Langenes Bygg AS  
Kvassnesvegen 19  
5914 ISDALSTØ

Dato:  
11.04.2023

## Løyve til endring av rammeløyve for oppføring av altanar - gbnr 137/259 Alver

**Administrativt vedtak:**        **Saknr: 353/23**  
**Tiltakshavar:**                Nyhammer Eiendom  
**Ansvarleg søkjar:**            Langenes Bygg AS  
**Søknadstype:**                Søknad om endring av tiltak

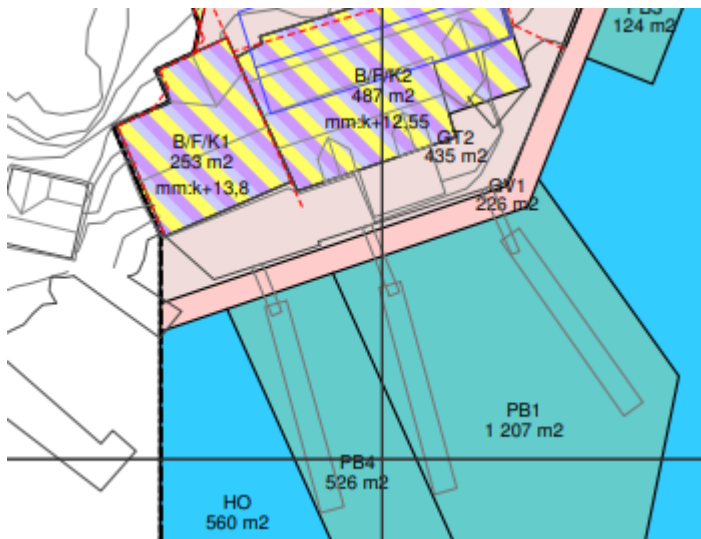
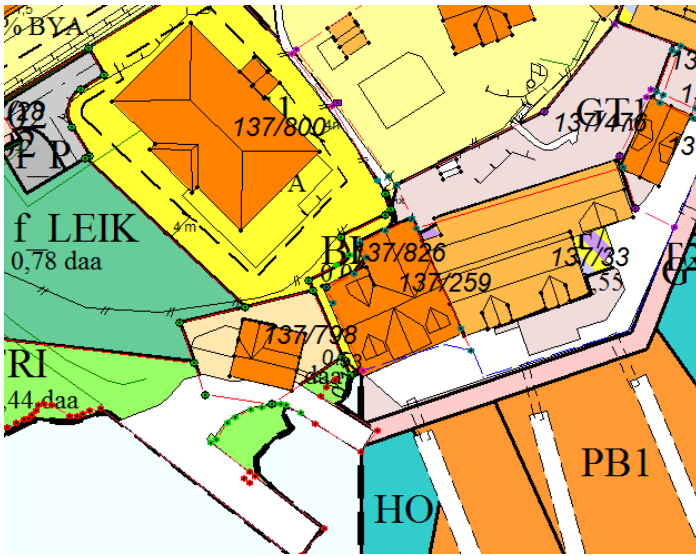
Saka gjeld søknad om endring av gitt rammeløyve til bruksendring av fabrikkbygget til bustad med 7 bueiningar med fasadeendringar, jf. vedtak datert 24.06.22. Endringa gjeld fasadeendring i form av 4 nye altanar: 3 altanar i fasade vest og 1 i fasade nord.

Administrasjonen kan sjå utfordringa knytte framtidig vedlikehald av 3 altanar mot vest og setter vilkår om å redusere breidde frå 2,0 til 1,0 meter frå fasadelivet. Det gir mogelegheit å setje stillaset og vedlikehalde altanar på eigen grunn. Merknaden er delvis teke til følgje.

Saka ble sendt på høyring til både Statsforvaltaren, fylkeskommune og Kulturavdelinga i Alver kommune og det kjem ingen negative innspel i saka. Endringar går på 3 altanar i fasade vest og 1 altan i fasade nord, kun tre altanar i fasade vest krev dispensasjon frå avsatt byggegrense mot sjøen. Altan i 2.og 3.etasje kan ikkje privatisere strandsona på bakkeplan som er meint å ivaretas i KDP. Søyler på bakkenivå kan, etter vår meining, hindre ålmenta å bevege seg fritt til strand og eigedommar difor ble det satt vilkår i dispensasjon om fjerning av søyler og reduksjon av breidde på 3 av altanar mot vest. Sjølv om topografi på tomten gbnr 137/826 dannar naturleg avgrensing på kven kan nytte denne snarvegen, vil etablering av 3 søyler til altanar i fasade vest verke privatiserande i strandsona. Administrasjonen meiner at fjerning av søyler vil hindre stenging av gangvegrett.

1. 3 altanar mot vest skal ha breidde på 1 meter frå fasadelivet og skal oppførast utan søyler.

Søknad om endring av rammeløyve, datert 24.06.22, vert godkjent på vilkår ovanfor. Nye teikningar med situasjonskart skal sendast inn. Endring inneheld fasadeendring i form av 4 nye altanar.
